**Severomoravské vodovody
a kanalizace Ostrava a.s.**
se sídlem 28. října 1235/169,
Mariánské Hory, 709 00 Ostrava

Automatický systém
Značka: 9773/V012440/2024/AUTOMAT
ID stavby: 337301918

Věc: **M203 Most Dolní Brána – U Grasmanky**

Stanovisko k existenci inženýrských sítí, resp. stavebnímu záměru (neslouží jako stanovisko pro vydání územního souhlasu, územního rozhodnutí, souhlasu s ohlášenou stavbou nebo stavebního povolení)

Orientační zakres sítě
SmVaK Ostrava a.s.

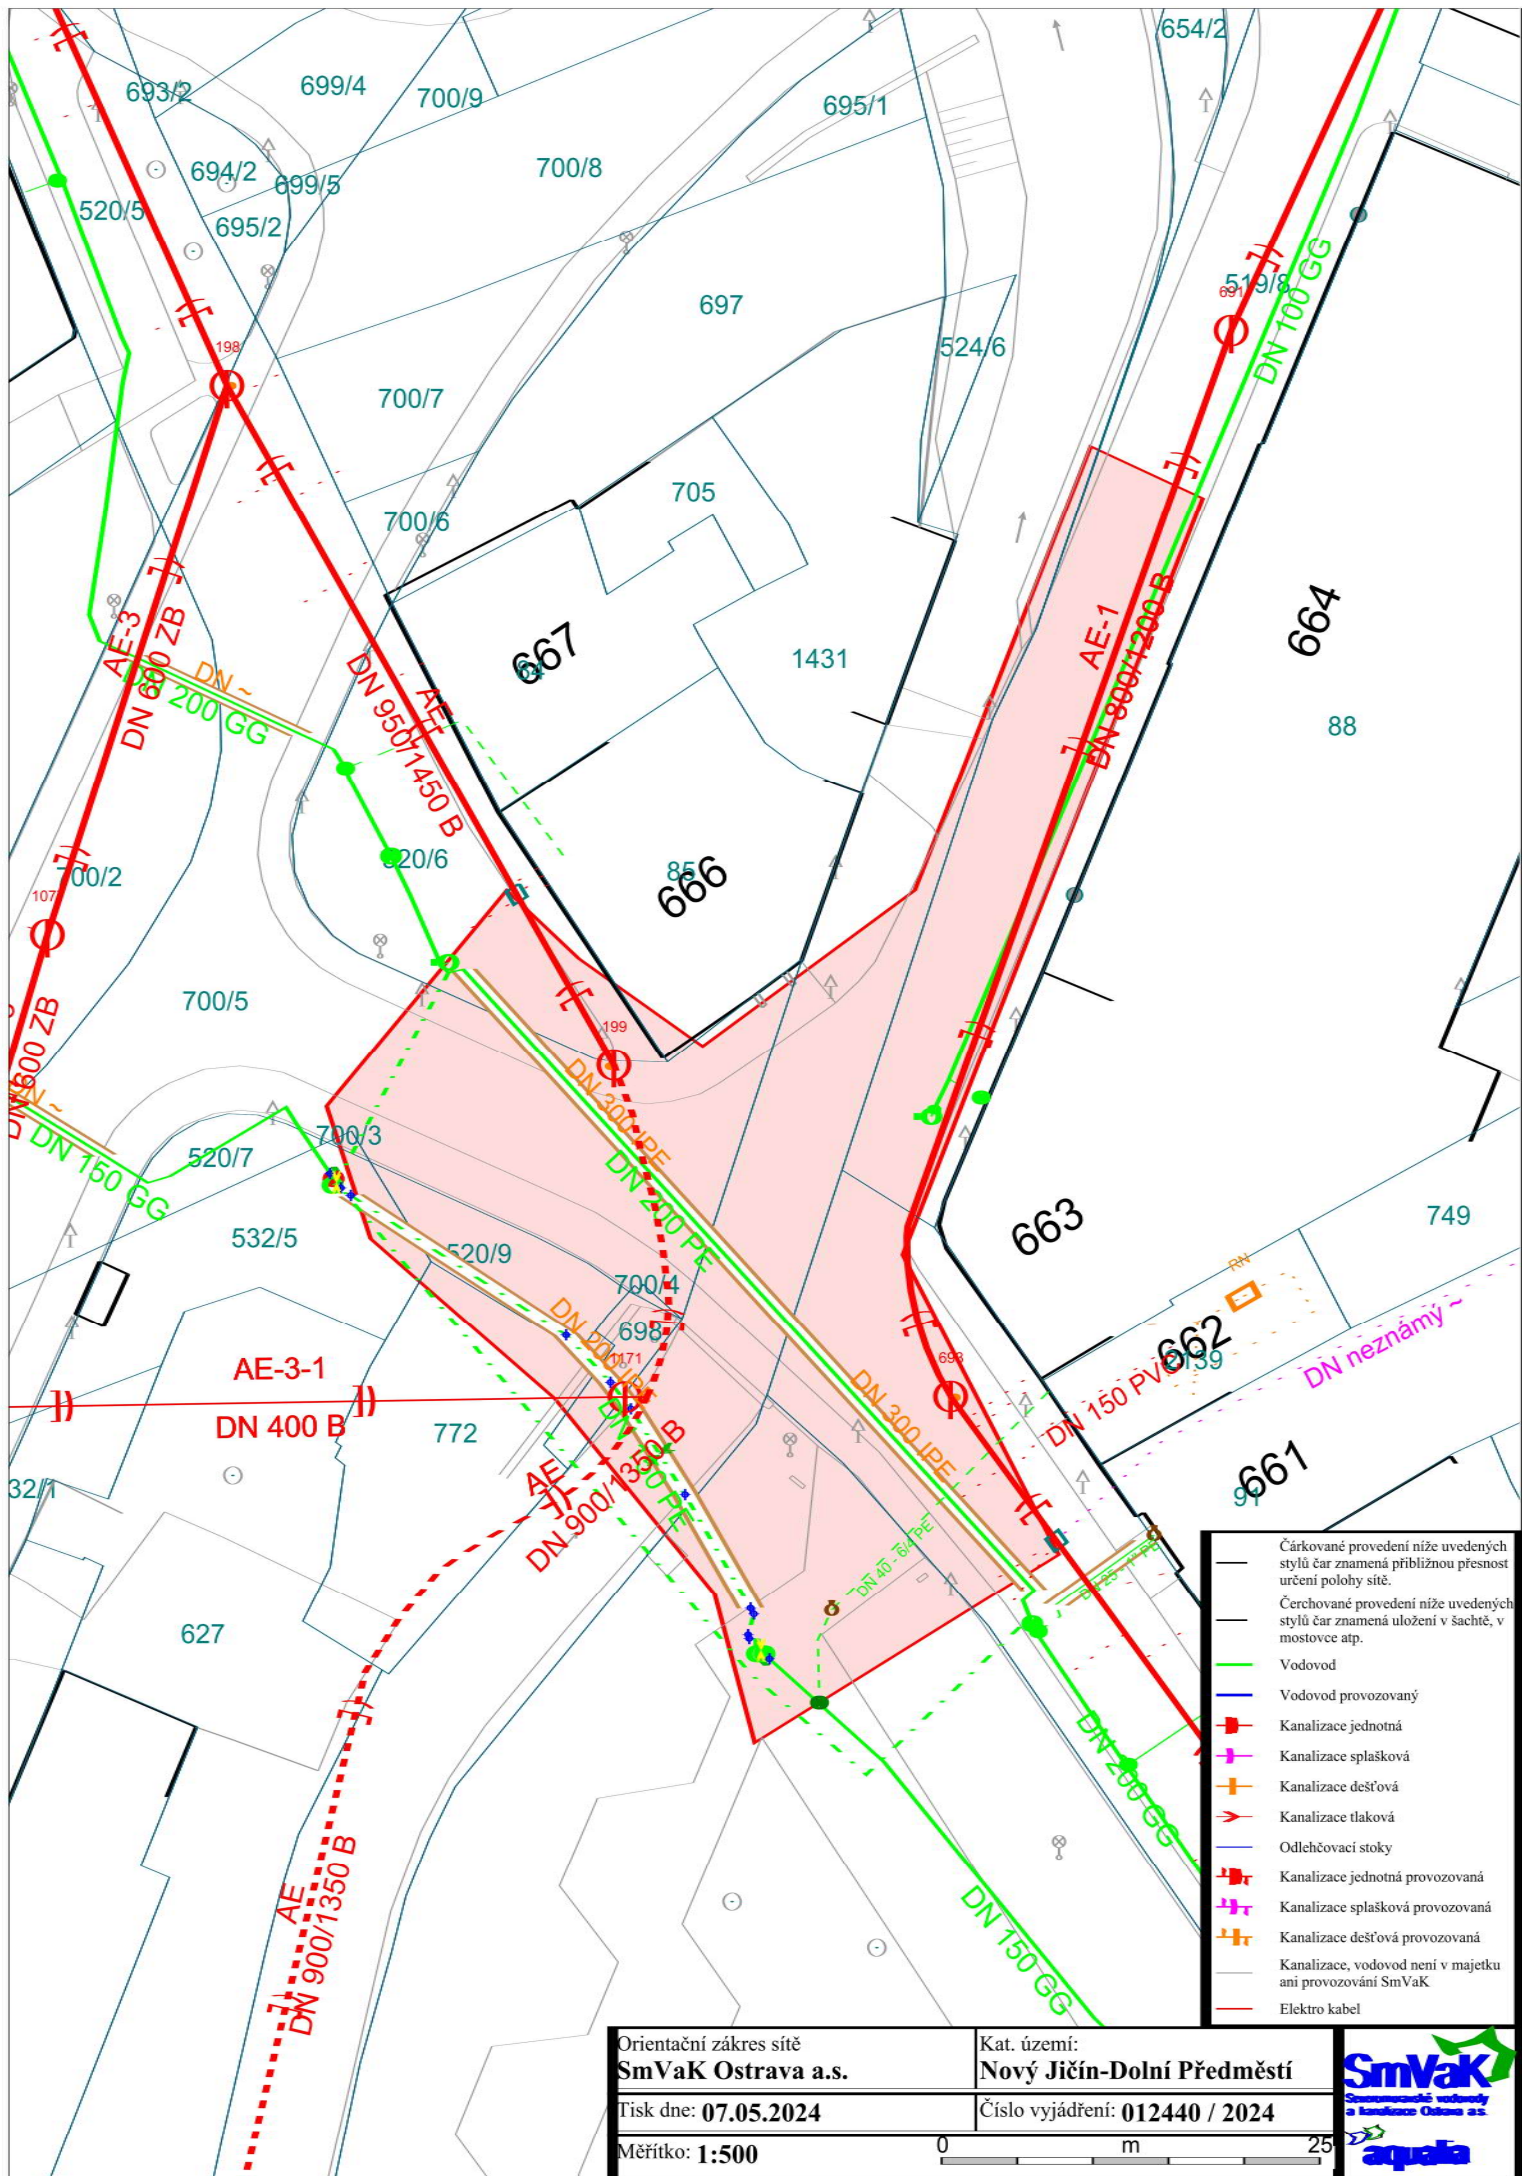
- Zákres dotčených zařízení v provozování SmVaK Ostrava a.s. je pouze orientační. Pokud z příloženého zákresu vyplývá, že realizací výše uvedené stavby dojde k dotčení zařízení v provozování SmVaK Ostrava a.s., požadujeme před zahájením projekčních prací požádat o vytyčení zařízení v provozování SmVaK Ostrava a.s. Vytyčení provede na základě objednávky příslušné středisko (viz níže).
- Na základě vytyčení požadujeme v PD stavby pevných nadzemních konstrukcí (včetně umístění HUP, pilíř el. rozvaděče, sloupky oplocení, šachty vodoměrné, kanalizační apod.), stejně jako výsadbu trvalých porostů umístit mimo ochranné pásmo vodovodního potrubí, oplocení na šířku ochranného pásma požadujeme provést rozebratelné a bez podezdívky. Ochranná pásma jsou stanovena § 23 zákona č.

- Na základě vytyčení požadujeme v místech souběhu se zařízením v provozování SmVaK Ostrava a.s. respektovat ochranné pásmo vodovodního potrubí.
- V PD požadujeme v místech křížení zařízení v provozování SmVaK Ostrava a.s. respektovat ČSN 73 6005. Vedení požadujeme uložit do PE chráničky (ochranné trubky) v šířce ochranného pásma zařízení v provozování SmVaK Ostrava a.s. Pokud dojde ke křížení se zařízením OOV (viz výše) požadujeme předložit podélný profil tohoto křížení k odsouhlasení.

- Křížení požadujeme v PD navrhout kolmo, max. pod úhlem 45 stupňů. Křížení nebude prováděno v místě napojení vodovodních přípojek na vodovodní řad, ve vzdálenosti menší než 0,6 m od stávajících ovládacích armatur na vodovodním potrubí (šoupáků, hydrantů, domovních uzavíracích ventilů). U křížení v místě vodárenských šachet nutno respektovat vzdálenost 1,5 m.

- Celková konstrukční vrstva nových zpevněných ploch v místech kolize s vodovodem (včetně jeho ochranného pásma) nepřesáhne 40 cm a v průběhu výstavby se nesníží stávající krytí vodovodního potrubí o více než 40 cm.

- Obrubníky zpevněných ploch požadujeme (v místech souběhu obrubníků a zařízení v provozování SmVaK Ostrava a.s.) osadit min. 0,5 m od líce stěny potrubí zařízení v provozování SmVaK Ostrava a.s.

- V místě kolize přivaděče pitné vody a nově navržené komunikace požadujeme navrhnout technické opatření, které vyloučí vliv dopravního zatížení zpevněných ploch (komunikace) na stávající potrubí přivaděče pitné vody, viz výše. Požadujeme navrhnout technické řešení kolize a zajištění přivaděče proti poškození (vzhledem ke změně zatížení a následného pojiždění) tak, aby nedošlo k ohrožení životnosti přivaděče. Upozorňujeme, že u navrženého technického řešení může být ze strany SmVaK Ostrava a.s. požadováno podložit návrh řešení statickým výpočtem provedeným autorizovaným statikem.

- Na základě vytyčení požadujeme v místech souběhu se zařízením v provozování SmVaK Ostrava a.s. respektovat ochranné pásmo kanalizačního potrubí a umístit stavbu mimo toto ochranné pásmo.

- V PD požadujeme v místech křížení zařízení v provozování SmVaK Ostrava a.s. respektovat ČSN 73 6005. Vedení požadujeme uložit do PE chráničky (ochranné trubky) s přesahem 1,5m od okrajů potrubí v provozování SmVaK Ostrava a.s. oboustranně.

- Křížení požadujeme v PD navrhout kolmo, max. pod úhlem 45 stupňů.
- Při návrhu trasy požadujeme respektovat následující odstupové vzdálenosti od koncových revizních šachet na kanalizaci, a také v místě křížení kanalizace v blízkosti šachet, a to na základě hloubky dna příslušné šachty:

- při hloubce šachty do 2,5 m včetně odstup min. 1,0 m a více od vnějšího líce šachty,
 - při hloubce šachty od 2,51 m do 3,0 m včetně požadujeme odstup min. 1,5 m a více od vnějšího líce šachty,

- při hloubce šachty od 3,01 m do 3,5 m včetně požadujeme odstup min. 2,0 m a více od vnějšího líce šachty,
 - při větších hloubkách šachet než 3,5 m požadujeme odstup min. 2,5 m a více od vnějšího líce šachty.

- V místě křížení budou přípojky uloženy do chráničky (ochranné trubky) v šířce ochranného pásma zařízení v provozování SmVaK Ostrava a.s. (viz výše).
- V případě řešení inženýrských sítí nebo přípojek za pomoci protlaku požadujeme do projektové dokumentace uvést následující podmínku „Přesnou hloubku uložení kanalizace nutno ověřit ručně kopanou sondou za účasti zástupců SmVaK Ostrava a.s. (kontakty viz výše), které je nutné přizvat také ke kontrole zápchové jámy před zpětným zásypem, pokud došlo během těchto prací k obnažení zařízení v provozování SmVaK Ostrava a.s. O provedených kontrolách bude proveden písemný zápis do stavebního deníku předmětné stavby.“ Bez uvedených kontrol nebude vydáno stanovisko pro kolaudaci, případně pro uvedení stavby do trvalého provozu.
